枝江市顺丰智慧云仓 2 楼斜坡装修需要函

枝江金润源建设投资控股集团有限公司：

➤ 2 楼 1 仓斜坡设计图纸：

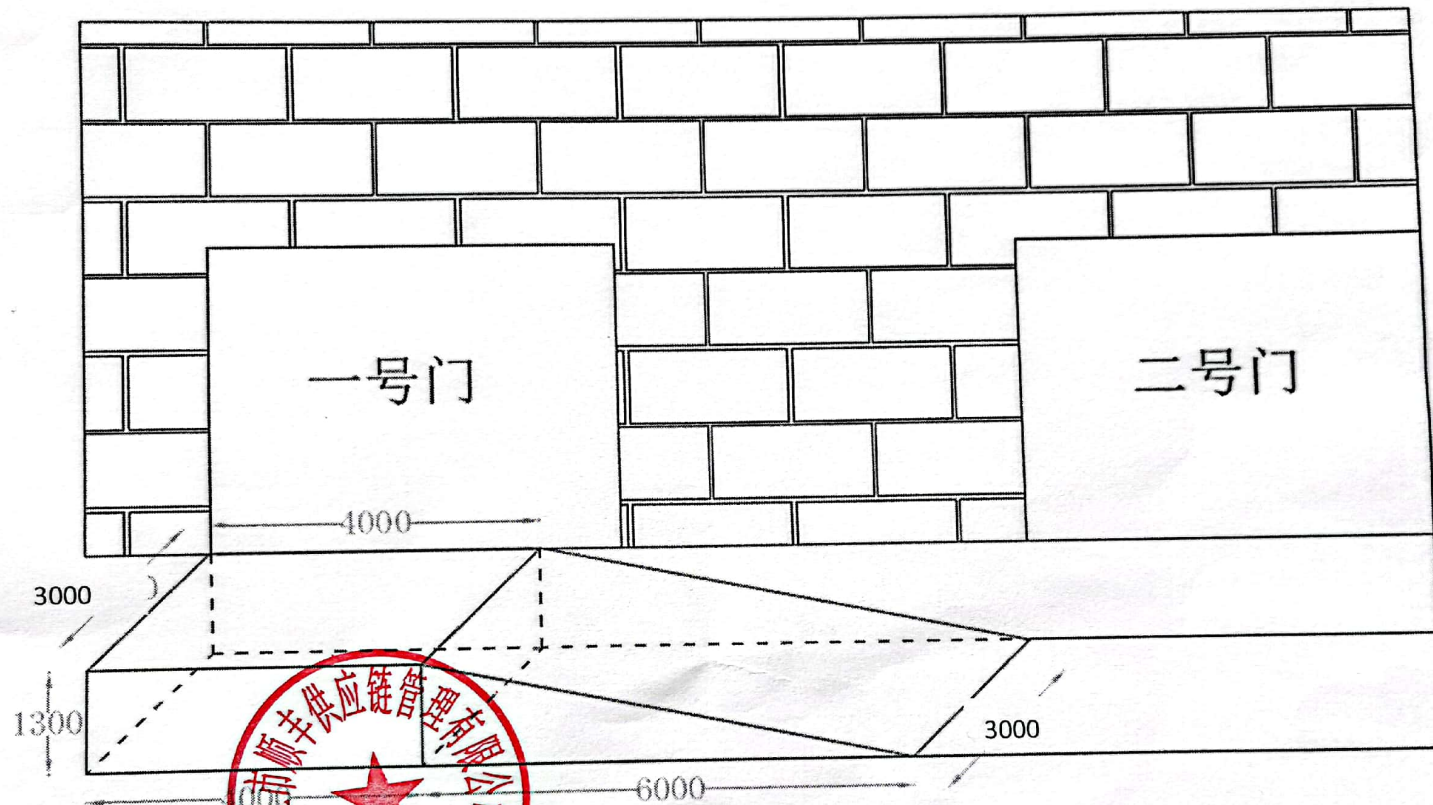
为方便 2 楼电动叉车进入仓库，经过沟通协商，在 2 楼 1 仓和 4 仓分别新增 2 个斜坡平台，现将设计草图信息知会如下，烦请协助安排施工人员进行施工；

平台：长 4M 宽 3M 高 1.3M

斜坡：底长 6M 宽 3M 高 1.3 米

➤ 2楼4仓斜坡设计图纸:

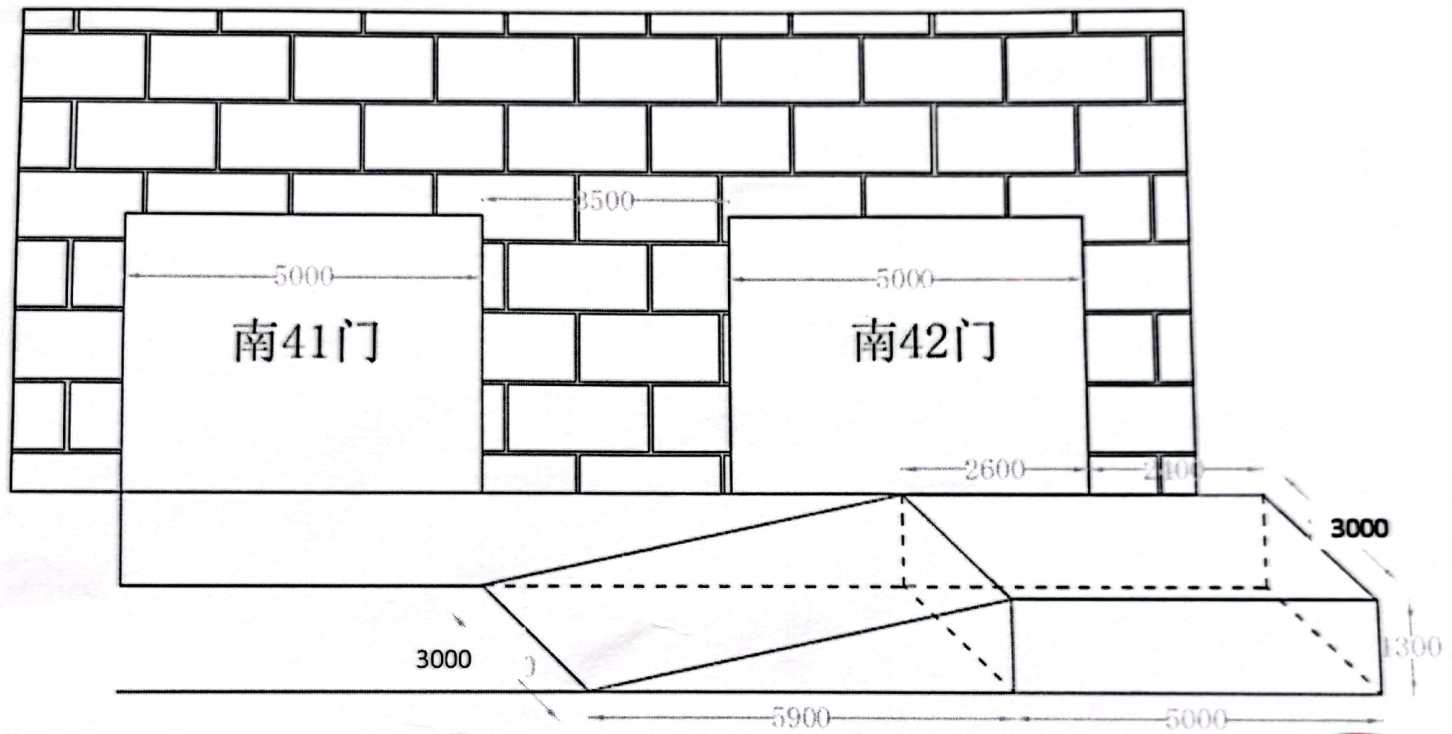
平台: 长5M 宽3M 高1.3M

斜坡: 底长5.9M 宽3M 高1.3米
